Autorité environnementale

**Avis délibéré de l'Autorité environnementale
sur le schéma régional de raccordement au
réseau des énergies renouvelables (S3REnR)
Pays de la Loire**

n°Ae : 2023-52

Avis délibéré n° 2023-52 adopté lors de la séance du 5 octobre 2023

Figure 1 : Hypothèses de gisement de production d'énergie renouvelable pris en compte pour l'élaboration du projet de S3REnR Pays de la Loire (Source : dossier)

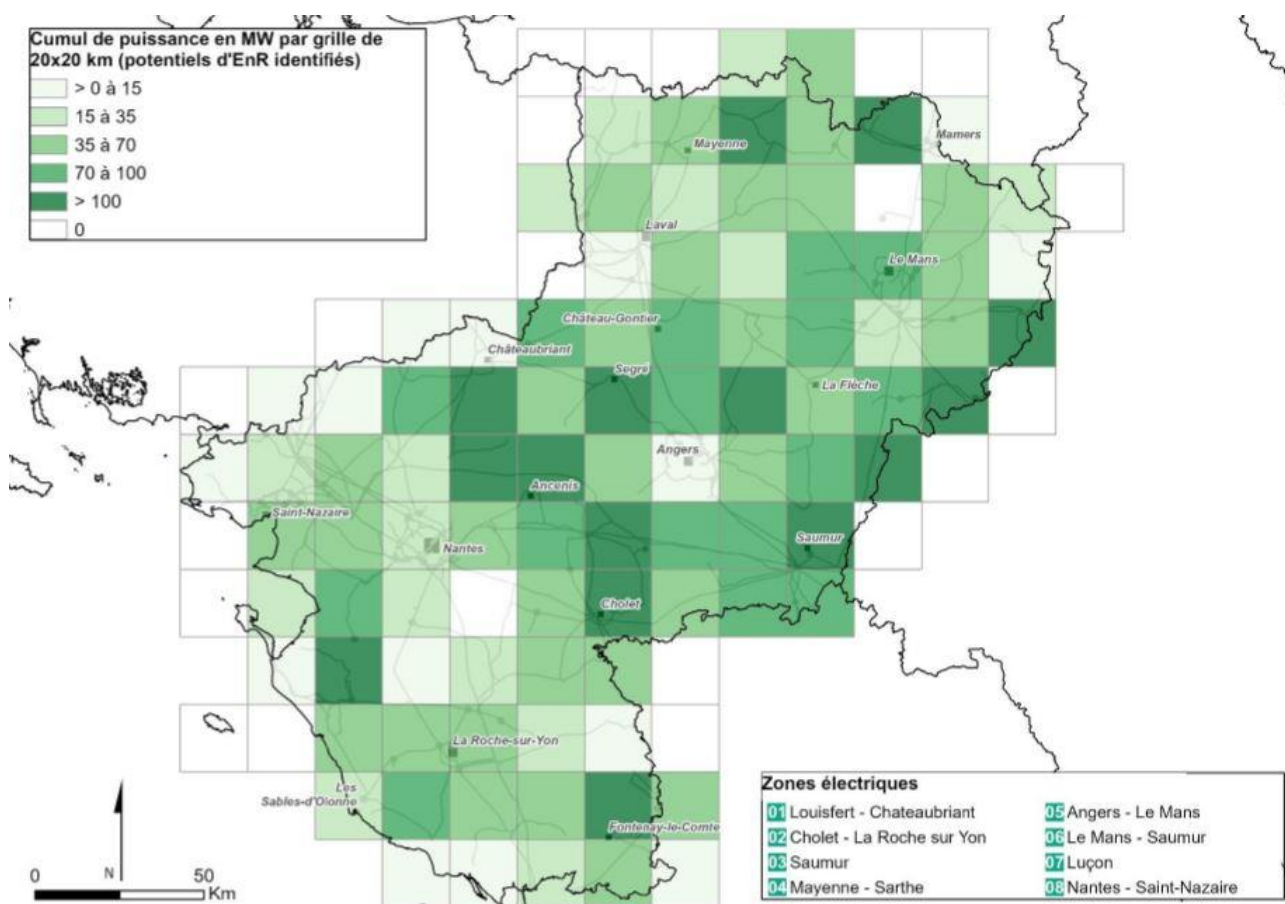
Le dossier ne fournit en revanche que des éléments cartographiques sur les gisements de production d'électricité pris en considération lors de l'élaboration du S3REnR. Il n'est pas possible de connaître le gisement total par filière, ni comment ont été déterminées les zones retenues pour élaborer le schéma.

L'Ae recommande de préciser les solutions de substitution envisagées pour la localisation des nouvelles installations de production d'électricité et de justifier le choix des zones retenues pour élaborer le S3REnR en tenant compte du potentiel total de production par filière d'énergie renouvelable électrique.

Figure n°4 : Superposition des projets du S3REnR révisé et des enjeux paysages et patrimoines (Source : dossier)

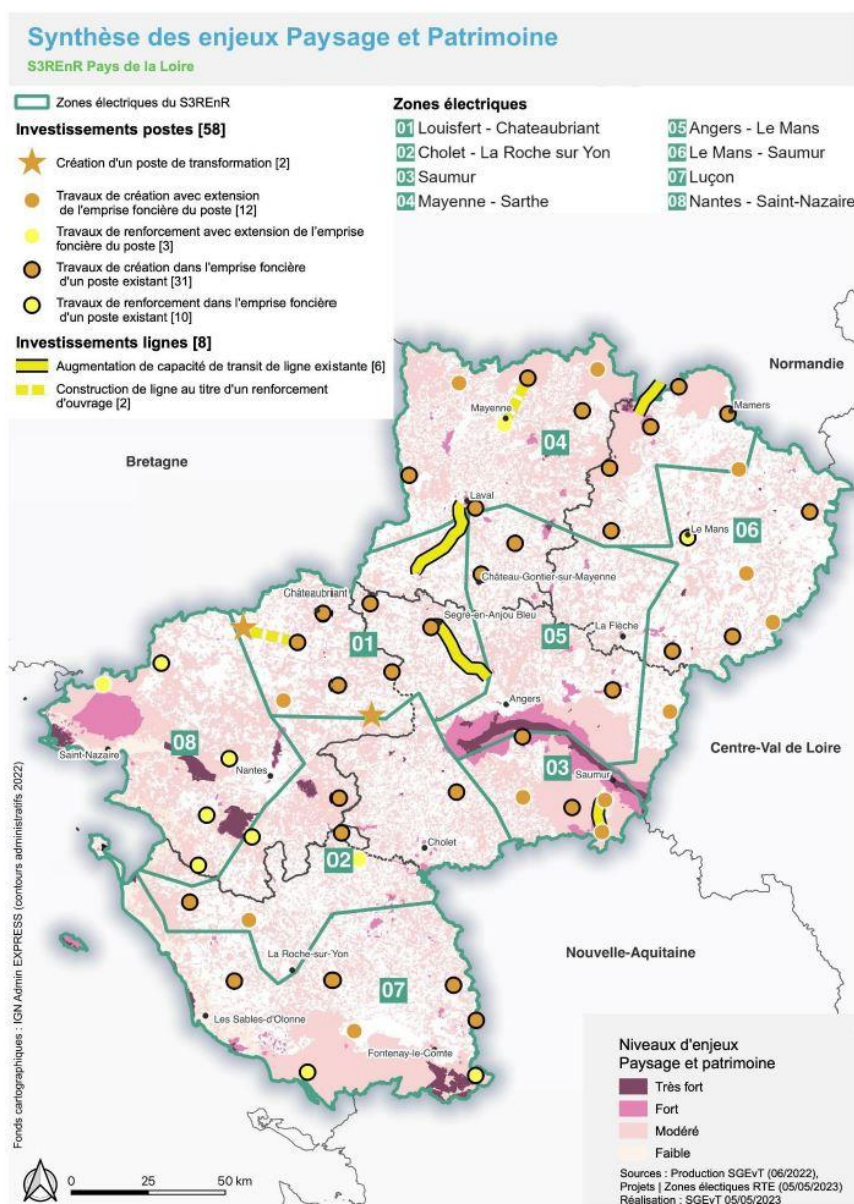
Pour certains enjeux environnementaux¹⁶, une carte est fournie (cf. figure n° 4) avec l'indication des niveaux d'enjeux et le positionnement des ouvrages. Le niveau de détail de ces cartes, même celui des cartes fournies en annexe dans l'atlas cartographique, n'est néanmoins pas suffisant pour permettre d'appréhender le niveau d'enjeu pour un ouvrage donné.

Il est par exemple indiqué que le « territoire traversé par la nouvelle liaison souterraine Lassay-Mayenne est parsemé de secteurs à enjeux forts : Znieff de type I et zones humides avérées » mais ceci ne permet pas de comprendre si les zones humides, par exemple, occupent des surfaces limitées ou au contraire importantes dans le secteur.

Malgré l'incertitude sur le positionnement des ouvrages et les évolutions qui pourraient intervenir en fonction des demandes de raccordement effectives, l'analyse pourrait être approfondie dès le stade du S3REnR. Dans le cas de l'enjeu n°7 (nuisances et préservation de la santé publique), l'ajout de cartes présentant les différents secteurs concernés ou de données chiffrées permettrait par exemple de documenter précisément les explications sur les distances par rapport aux habitations.

- *de présenter une analyse détaillée, assortie de plans, des incidences sur l'environnement des ouvrages qu'il est envisagé de créer ou de modifier dans le cadre du S3REnR Pays de la Loire,*
- *de compléter les mesures d'évitement et de réduction qui sont imprécises et insuffisamment ciblées à ce stade.*
